**OGGETTO: [ID\_10863] Procedimento di Valutazione di Impatto Ambientale ai sensi dell'art.23 del D.Lgs.152/2006 relativa al progetto Parco eolico Nulvi costituito da 12 aerogeneratori della potenza nominale di 6.200 kW ciascuno, per una potenza complessiva del parco di 74,40 MW sito nel Comune di Nulvi (SS). Trasmissione Documentazione Progettuale in risposta alla richiesta di integrazioni.**

# Riscontri alle osservazioni pervenute per il progetto di realizzazione del parco eolico "Nulvi" nel Comune di Nulvi (SS)

**Proponente: Sardegna Nulvi 1 S.r.l.**

Figura 1: inquadramento su ortofoto dell'impianto eolico Nulvi in progetto e impianto eolico Nulvi Tergu esistente.

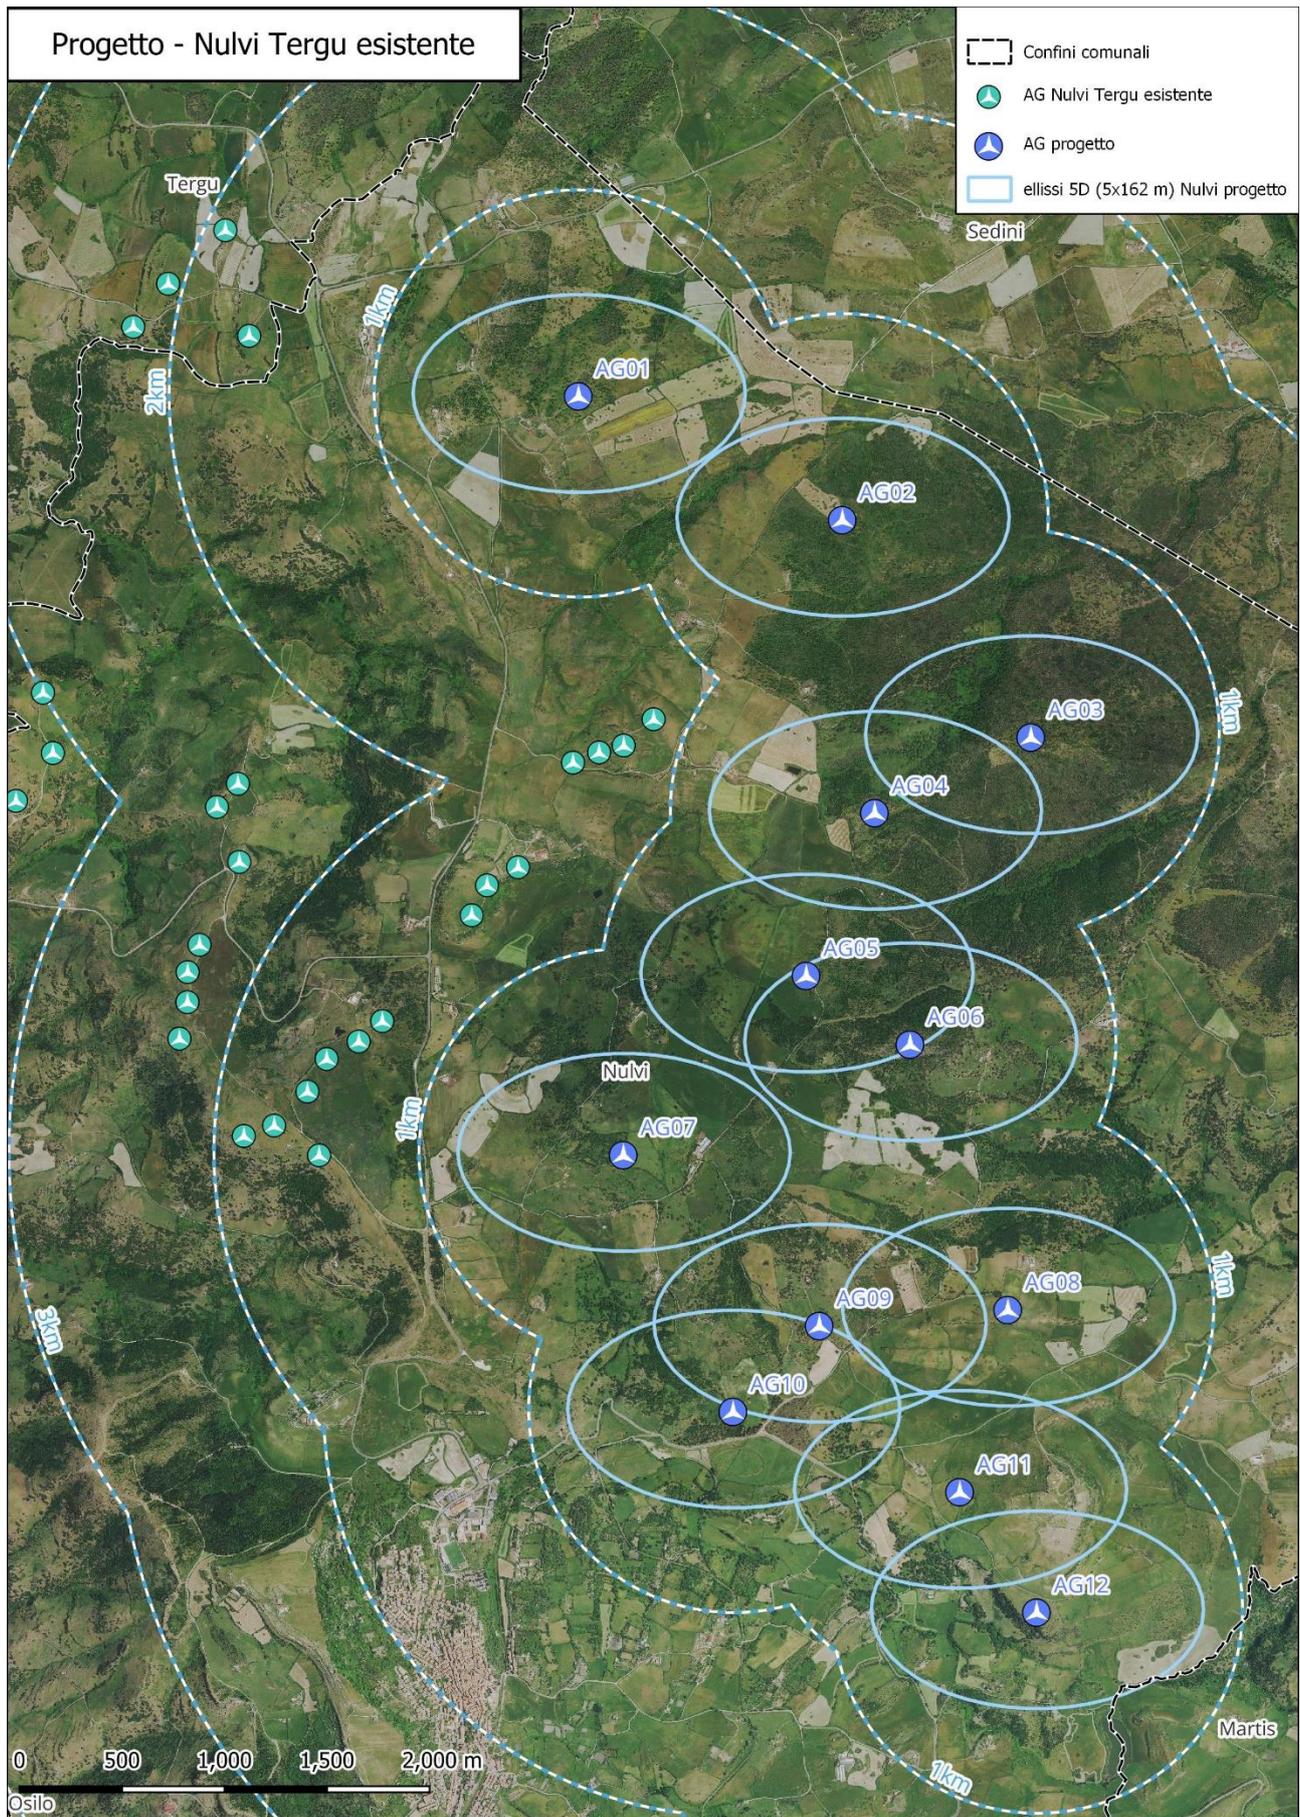
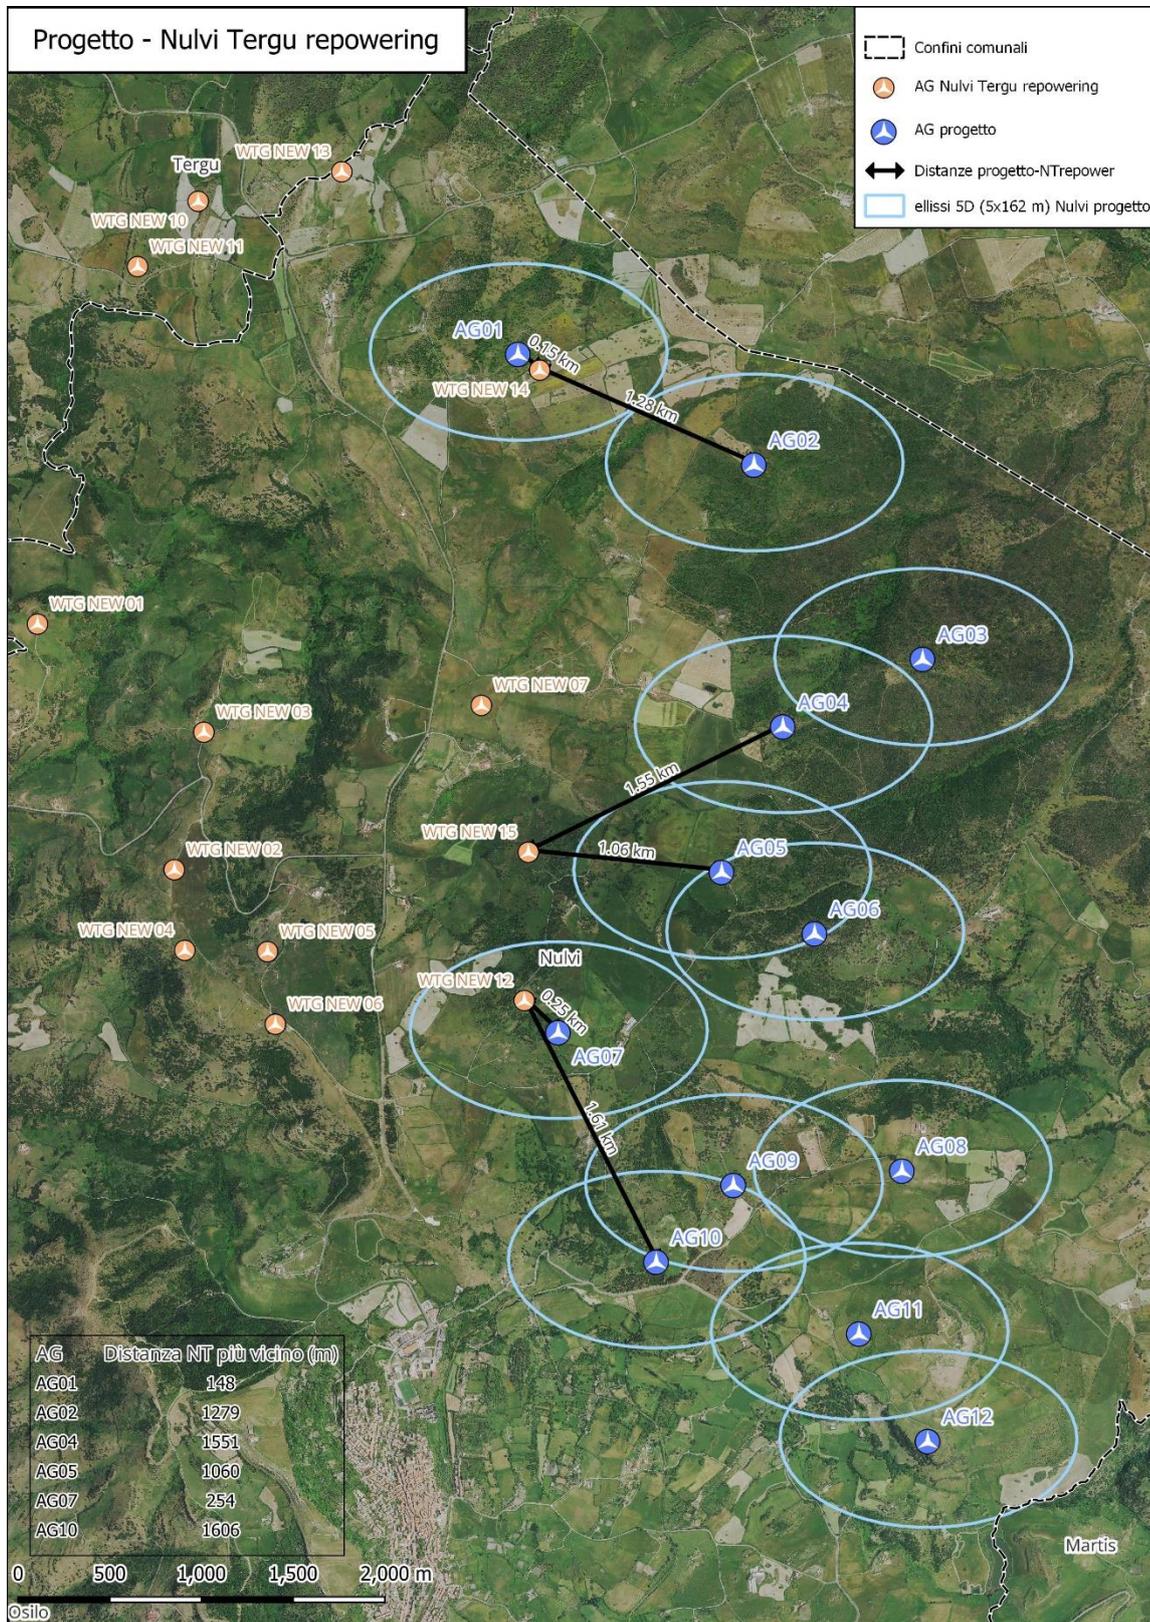
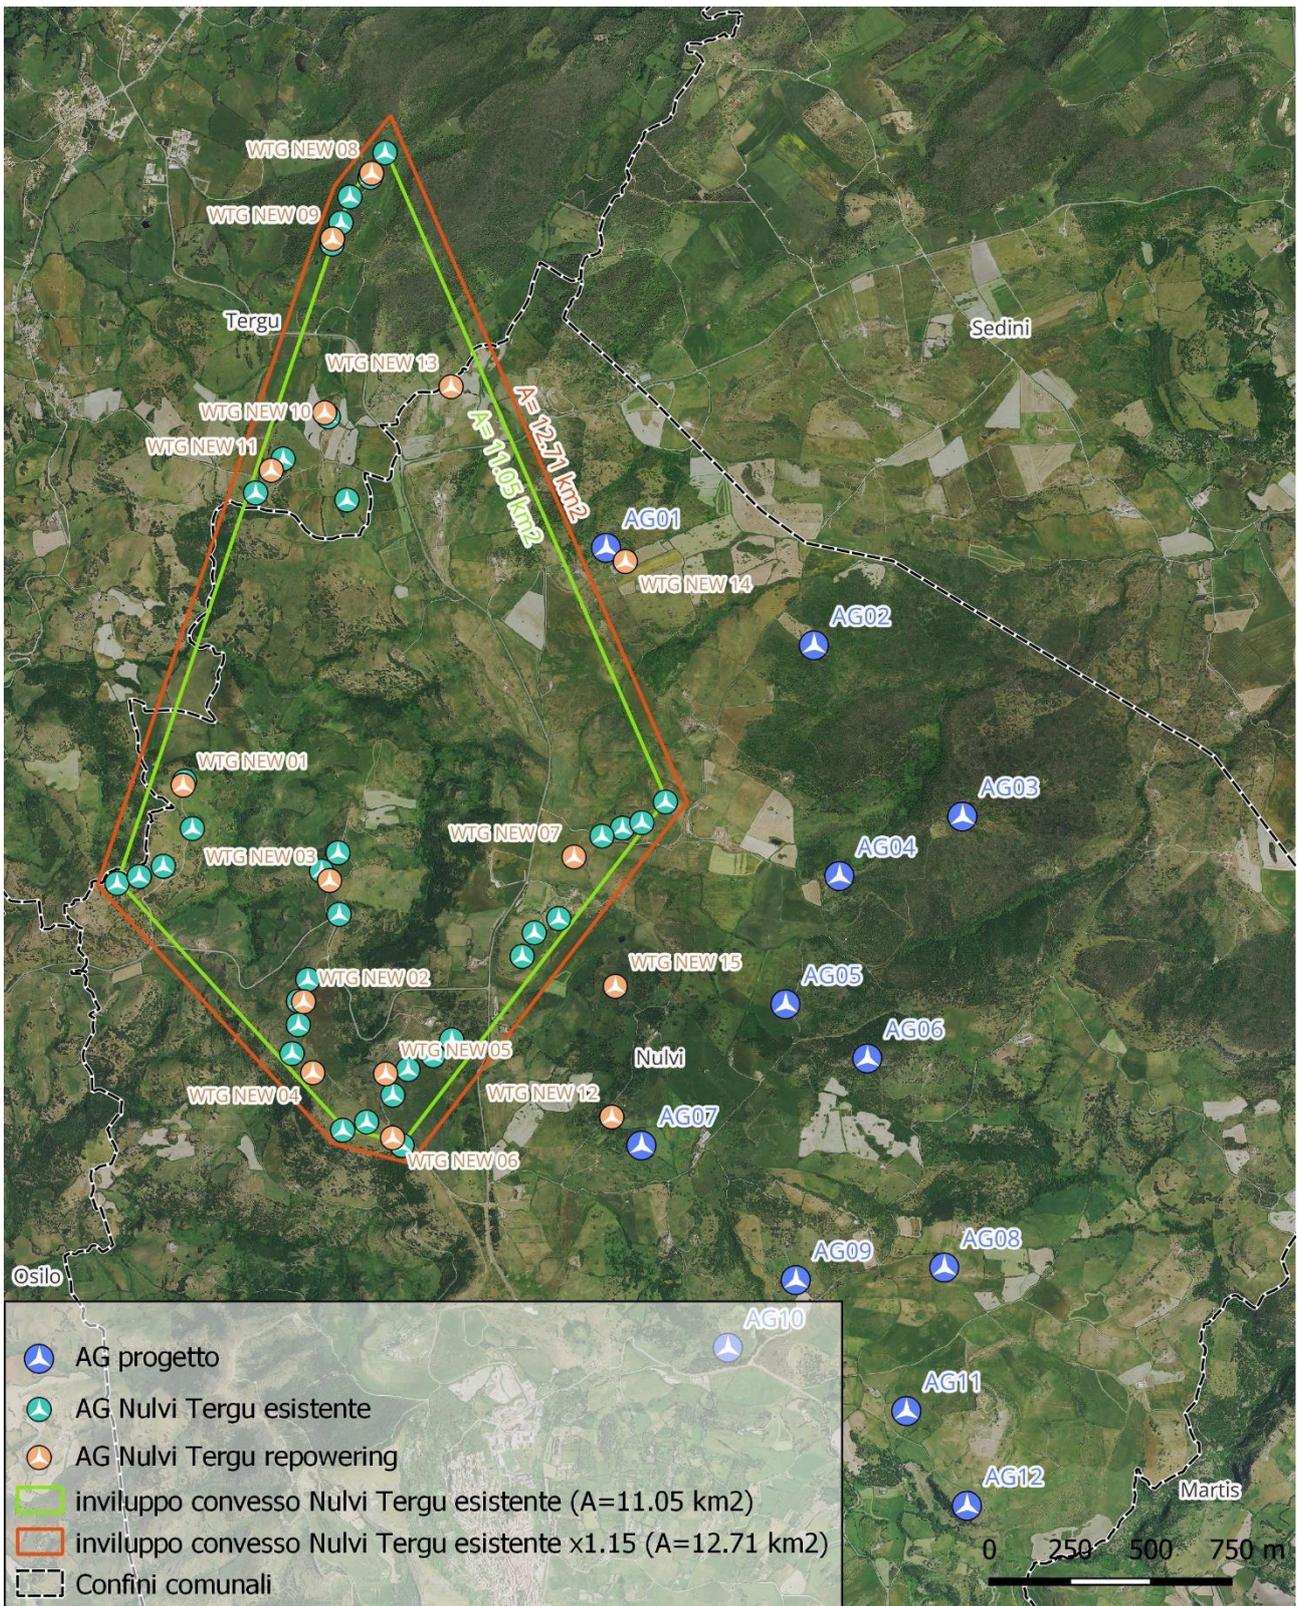
*Richiede di spostare gli aerogeneratori AG01, AG02, AG05 e AG07 in sovrapposizione "tecnica" con i loro aerogeneratori (progetto repowering). Inoltre vorrebbero la valutazione degli impatti cumulativi con le loro turbine.*

L'analisi degli impatti cumulativi è stata condotta prendendo in considerazione gli impianti esistenti o approvati. Tutti gli altri impianti, attualmente in istruttoria di VIA sono stati indicati ma non considerati ai fini della progettazione in quanto la loro effettiva realizzazione non è certa. Come riportato al paragrafo "1.2 – Cumulo con altri progetti" della relazione "NL\_SIA\_A003 Quadro di riferimento ambientale": **"nel caso specifico**, nei territori di Nulvi e nei comuni limitrofi sono presenti due impianti che potrebbero portare al verificarsi di impatti cumulativi:

Nella nuova configurazione del parco eolico Nulvi Tergu, qualora approvata così come proposta, gli aerogeneratori che entrerebbero in "sovrapposizione tecnica" sarebbero l'AG01 e l'AG07 del parco eolico Nulvi in progetto, così come visibile nell'immagine successiva.

Pertanto, allo stato attuale, la società proponente non individua ragioni sufficienti per lo spostamento dei suddetti aerogeneratori.

Figura 4: area di monitoraggio intensivo: buffer con raggio di 500 m nell'intorno di ogni singolo aerogeneratore del proposto parco eolico "Nulvi" in progetto.

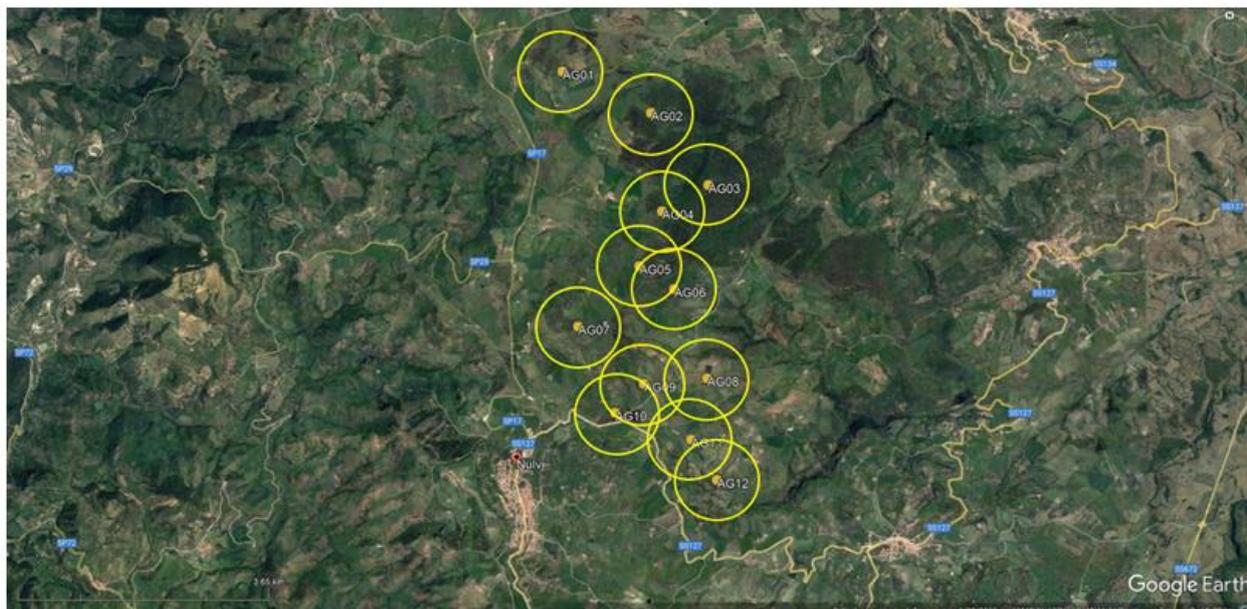
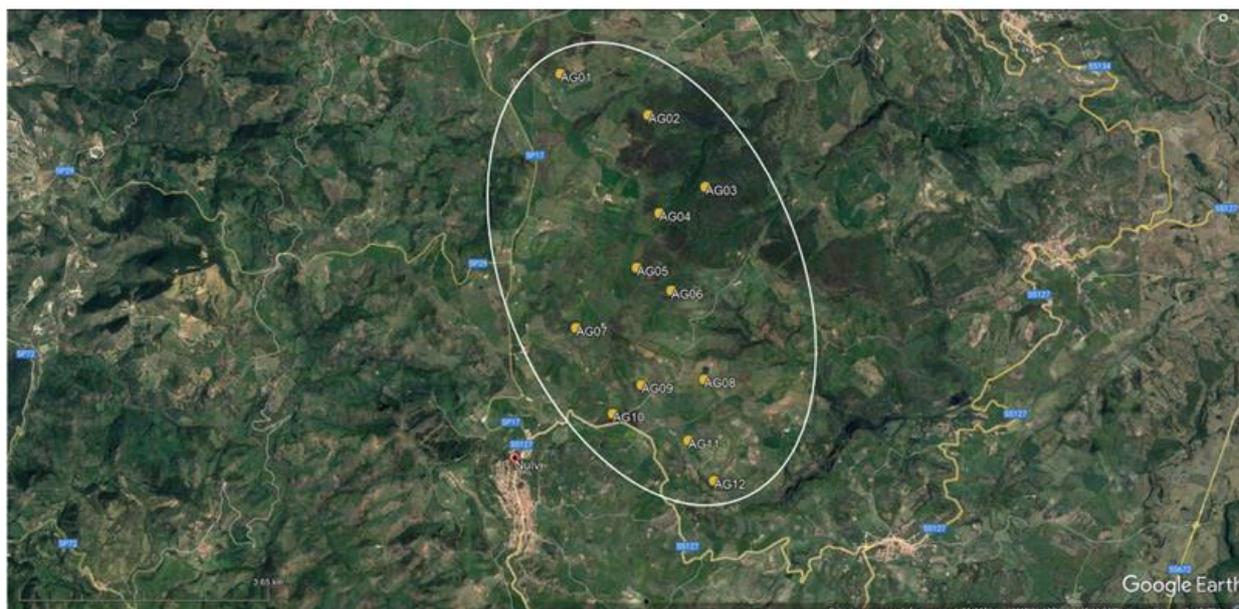
*Nel caso specifico la metodologia usata per il monitoraggio dell'impatto diretto e indiretto degli impianti eolici sull'avifauna e la specie dei chiropteri è basata sul protocollo ANEV, che si fonda su un approccio di tipo BACI (Before After Control Impact) che prevede lo studio delle popolazioni animali prima, durante e dopo la costruzione dell'impianto, prendendo come riferimento il confronto con un'area di controllo" nel caso l'autore limita ad un buffer di 0,5 km intorno all'impianto che riteniamo troppo limitato. All'interno dell'area circoscritta dagli aerogeneratori, sarà predisposto un percorso (transetto) di lunghezza minima pari a 2 km.*

L'Area di indagine su cui è stato svolto il Monitoraggio della Chiroterofauna è stata ottenuta creando due buffer: il primo costituito da tutte le superfici calcolate con un raggio di 500 metri a partire dalla base di ogni singolo aerogeneratore della proposta progettuale e il secondo costituito dalla superficie dell'elissoide calcolata a partire da un diametro minore (circa 5000 metri) ed un diametro maggiore (circa 7000 metri) all'intorno del previsto cluster di installazione di questa impiantistica eolica (Figure 3 e 4 nello studio).

Le superfici di indagine così ottenute sono risultate essere pari rispettivamente a circa 942 ettari (Area di monitoraggio intensivo) e a circa 2800 ettari (Area di monitoraggio esteso). Superfici perfettamente in correlazione con quanto indicato in Rodrigues et al. (2015) e Roscioni et al. (2014) (per questo secondo lavoro l'Autore è stato uno dei principali collaboratori). Per quanto riguarda i Transetti di monitoraggio sono 4 e ciascuno esteso per 1000 metri.

Figura 6: Mappa delle colonie, dei roosts e delle are più utilizzate dai grifoni nella Sardegna orientale (da Cerri et al., 2024).

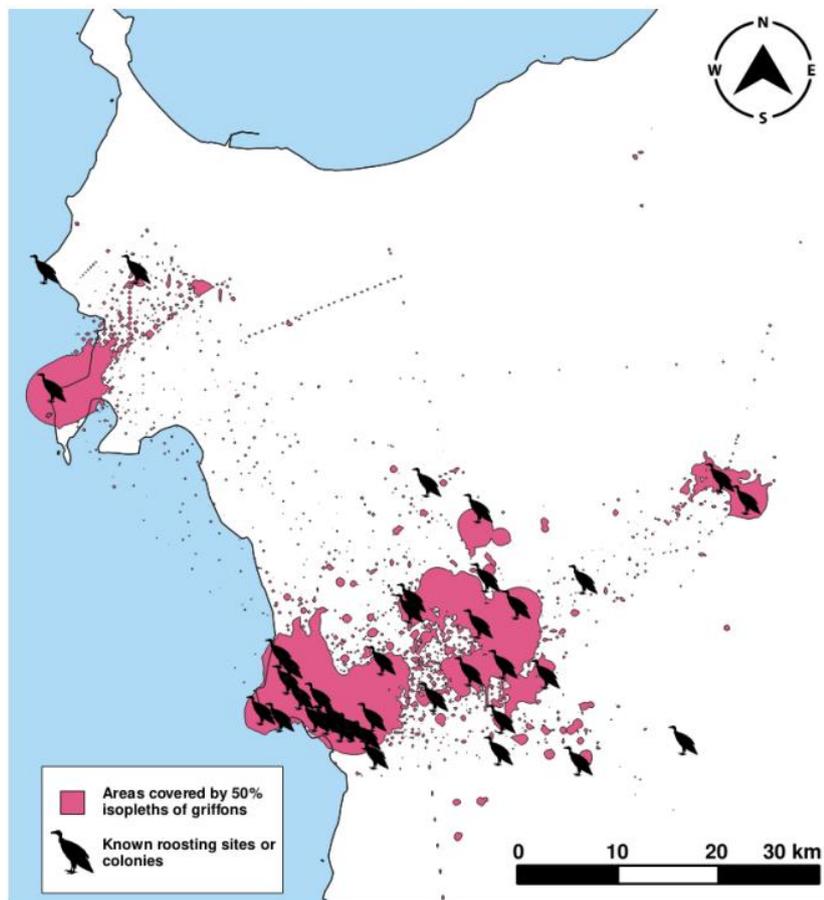
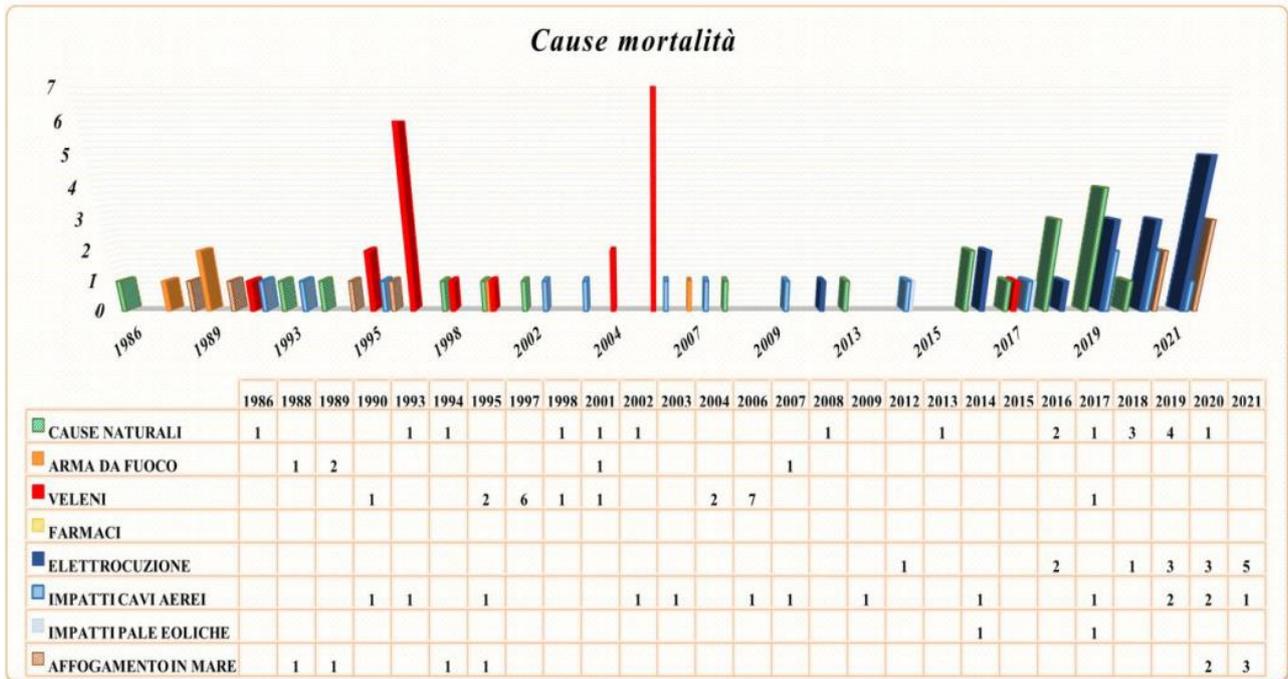
*Altra specie soggetta ad impatto contro le pale eoliche è il Grifone, per la salvaguardia di questa specie è stato realizzato il Progetto Life (LIFE14 NAT/IT/000484) dell'Università di Sassari Facoltà di Veterinaria, Agenzia Forestas, Regione Sardegna e Comune di Bosa, recentemente concluso, grazie al quale, con la liberazione di Grifoni importati dalla Spagna e l'istituzione di Carnai aziendali, è stato possibile che la popolazione di questi avvoltoi aumentasse notevolmente con una popolazione stimata di 350 individui. Nel frattempo è attivo il Progetto Life Save For Vulture da parte sempre di Università di Sassari, Agenzia Forestas e Regione Sardegna che prevede la liberazione di altrettanti grifoni provenienti dalla Spagna le aree in oggetto rappresentano siti di foraggiamento del Grifone, gli individui, muovendosi in gruppo, sono particolarmente a rischio di impatto con le pale eoliche.*

Queste conclusioni sono illustrate con la figura che qui riportiamo (Figura 6) dove sono proprio rappresentate le parti della Sardegna Orientale, oggetto dei monitoraggi di Progetto, con le aree maggiormente utilizzate dai grifoni (in rosa), come pure i punti con roosts e colonie. I piccoli punti e macchie tra le grandi aree utilizzate rappresentano le vie di spostamento più usate dai grifoni tra i roosts e le colonie.

In seguito a questo Progetto ha preso il via il successivo, e tuttora in corso Progetto LIFE 19 NAT/ IT/000732 "LIFE SAFE for VULTURES - FIRST STEP TO THE RESTORATION OF THE VULTURE GUILD IN SARDINIA" che ha realizzato nel 2022 un Convegno con interventi particolarmente importanti per conoscere ancora meglio la situazione in progress dei grifoni, *Gyps fulvus*, in Sardegna. Da una delle presentazioni riportiamo il seguente grafico di distribuzione del campione e delle cause di morte nel periodo 1986-2021 del Grifone in Sardegna. Con i dati puntuali di individui morti per l'impatto con le pale delle turbine eoliche: soltanto 2 nel periodo.
